asunto: Notificación por medio electrónico de la resolución No. E-1580 de 03 JUN 2025, referente a la aprobación de los diseños y planos presentados de la concesión de aguas superficiales de una fuente hídrica reglamentada.

RESOLUCIÓN No. **1580**
 (**03 JUN 2025**,)

**POR MEDIO DE LA CUAL SE APRUEBAN UNOS DISEÑOS Y PLANOS DE
 OBRAS DE CONTROL DE CAUDALES DE LA CORRIENTE RIO TUNE,
 QUEBRADA LA GUAGUA Y SUS PRINCIPALES TRIBUTARIOS**

Imagen 9. Diseño Vertedero triangular de pared delgada

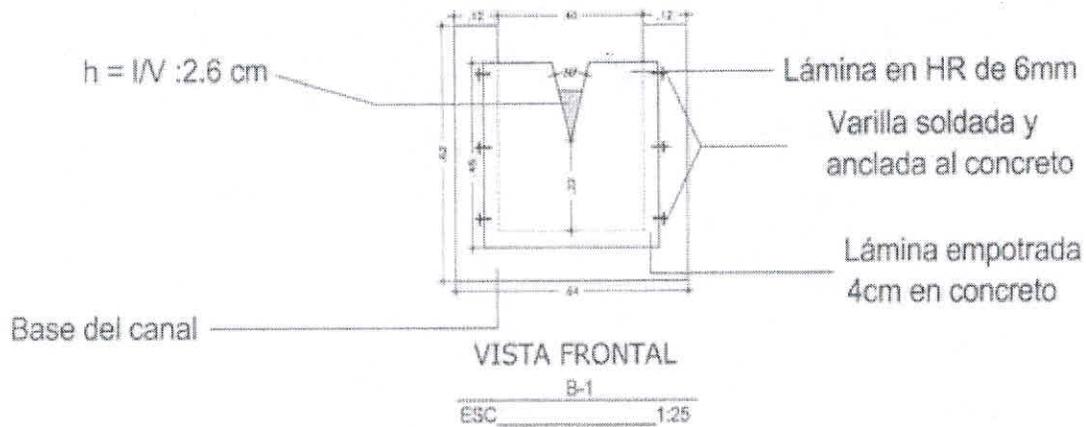
- Presenta plano de ubicación general el cual cumple con las escalas exigidas en el artículo 2.2.3.2.19.8 del decreto 1076 del 2015.
- Presenta plano de obra civil, el cual cumple con el artículo 2.2.3.2.19.8 contemplado en el decreto 1076 del 2015.
- Presenta memoria de cálculos hidráulicos, una vez se verifica los cálculos son correctos.

- Presenta memoria de responsabilidad, exigido en el artículo 2.2.3.2.19.15 contemplado en el decreto 1076 del 2015.
- Verificados los planos se observa que presentan la escala requerida en el decreto 1076 del 2015, también, se observa con claridad la información y detalles de los diseños de las obras proyectadas.

*“En cumplimiento a Resolución CAM No. 3946 del 30 de diciembre del 2021, se considera técnicamente **VIABLE** aprobar los diseños y planos presentados para el predio Lote 4B, correspondiente a una obra hidráulica para la medición y control de caudal concesionado tipo vertedero triangular.”*

Imagen No.1 ubicación espacial del punto de captación y la ubicación de la obra de control de caudal. – Fuente: ArcGis

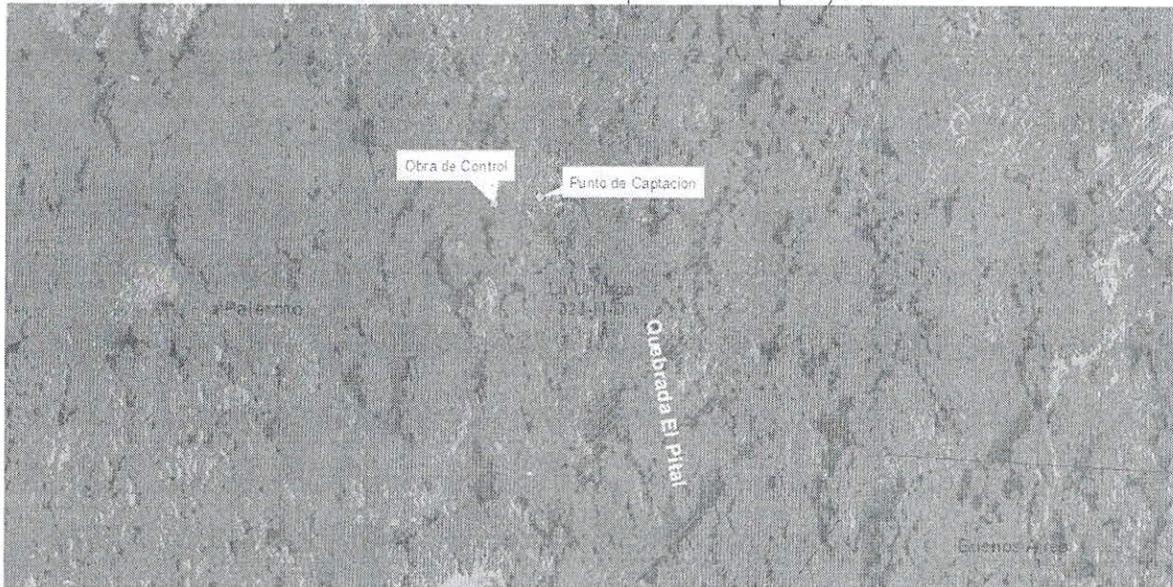
- De acuerdo con los planos de localización entregados, se estableció que el proyecto no se encuentra dentro de la faja de 30 m de cota máxima de inundación correspondiente a la ronda hídrica, cumpliendo lo señalado en el artículo 83 del Decreto 2811 de 1974.
